**Opinia na okoliczność określenia przyczyn  
zawilgocenia ścian piwnicznych oraz spękań ścian  
nadziemna budynku Domu Kultury w Czersku,  
sposobu usunięcia tych wad oraz określenia  
odpowiedzialności za ich powstanie**

Zamawiający: Gmina Czersk  
ul. Kościuszki 27  
89-650 Czersk

Opracował: Rafał Petelski  
Rzecznawca w zakresie konstrukcyjno-budowlanym

Data opracowania: luty 2025r.

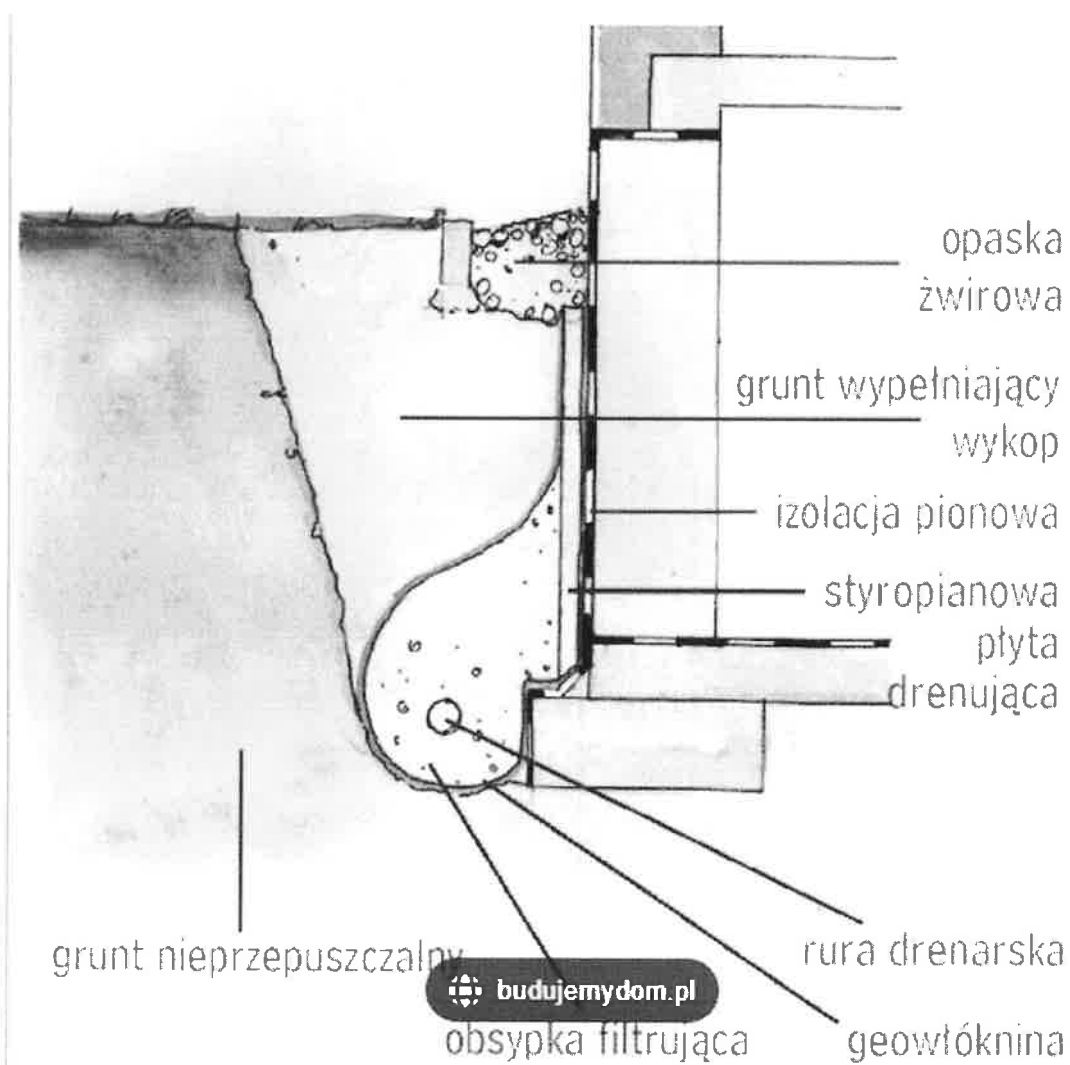
uzyskanie, w dalszym czasokresie, w strefie muru nad przeponą obszaru o normalnej wilgotności. Alternatywnie do w/w rozwiązań można zastosować drenaż, który polega na ułożeniu wzdłuż ścian piwnicznych budynku dodatkowych rur perforowanych, np.  $\varnothing$  100 w oplocie (otulinie) z geowłókniny, ułożonych w poziomie fundamentów tego obiektu, ze spadkiem umożliwiającym grawitacyjne odprowadzenie zebranej w nim wody do własnego zbiornika retencyjnego lub jeżeli istnieje taka możliwość do sieci kanalizacji deszczowej. Podczas realizacji wykopu pod drenaż należy uzupełnić również brakującą izolację pionową ścian fundamentowych.

Przykładowe rozwiązanie takiego drenażu z ułożoną izolacją przeciwwilgociową (pionową i poziomą) przedstawiono w sposób schematyczny na poniższym rysunku (przekroju)

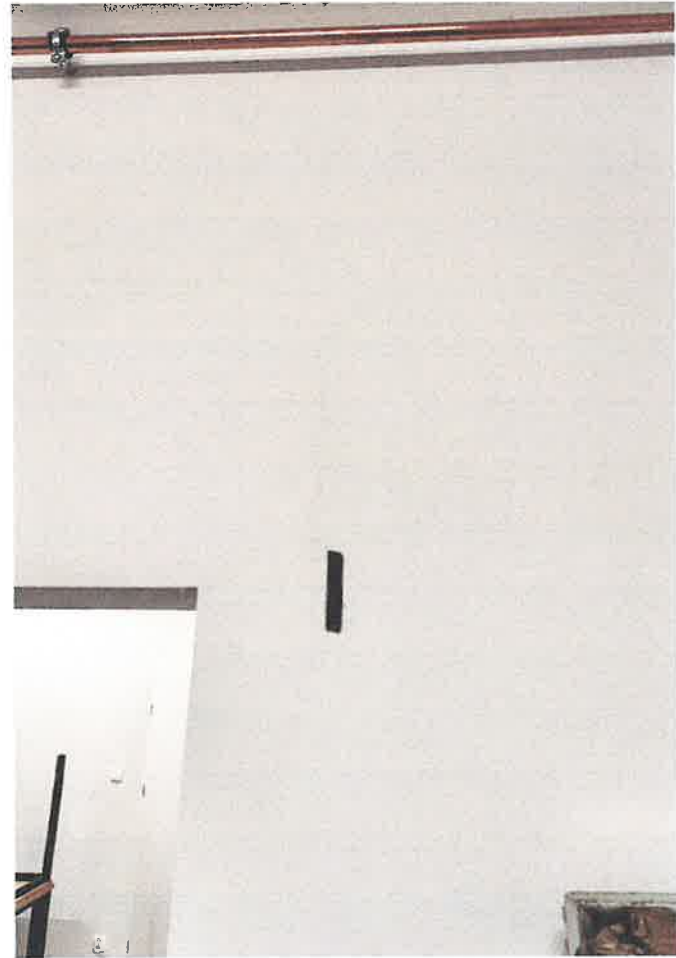
- zawilgocenie ścian wewnętrznych i zewnętrznych pomieszczeń piwnicznych, o czym świadczą nie tylko pomiary higrometrem, lecz również widoczne powyżej poziomu posadzki ciemne, mokre plamy i wysolenia (zdjęcia nr 1-4),

- spękania tynków ścian o niejednorodnym przebiegu – układzie (tzw. „pajęczyna”) pod sufitem pomieszczeń piwnicznych (zdjęcia nr 5-6),
- zarysowania pionowe tynków ścian w okolicy nadproży otworów okiennych i drzwiowych (zdjęcia nr 7-10);

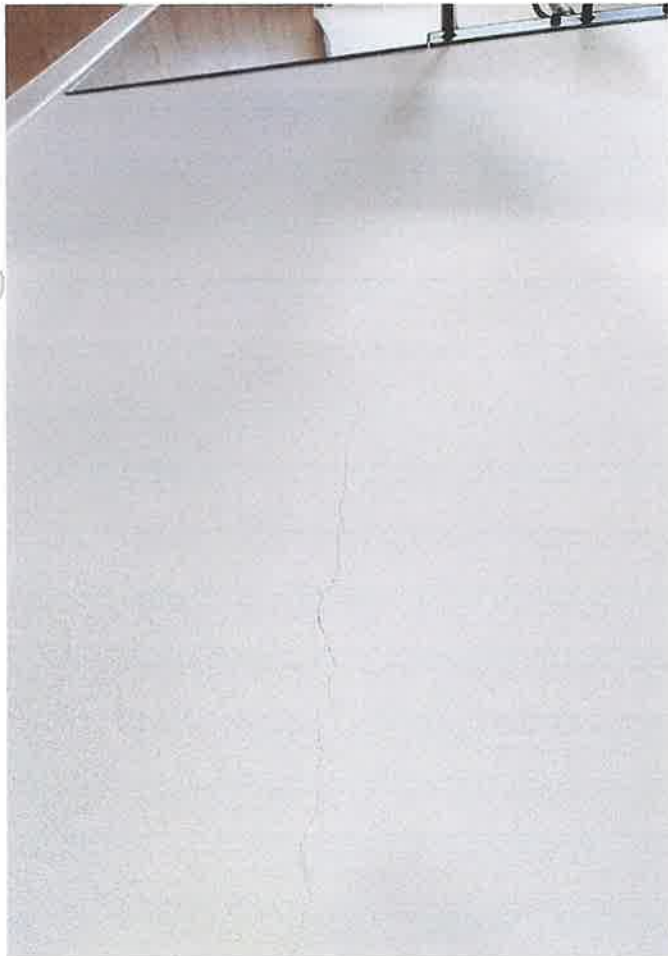
- zarysowania na styku dwóch prostopadłych do siebie ścian (zdjęcia nr 11-12),
- zarysowania na styku ścian z szachtami instalacyjnymi bądź kominami (zdjęcie nr 13),
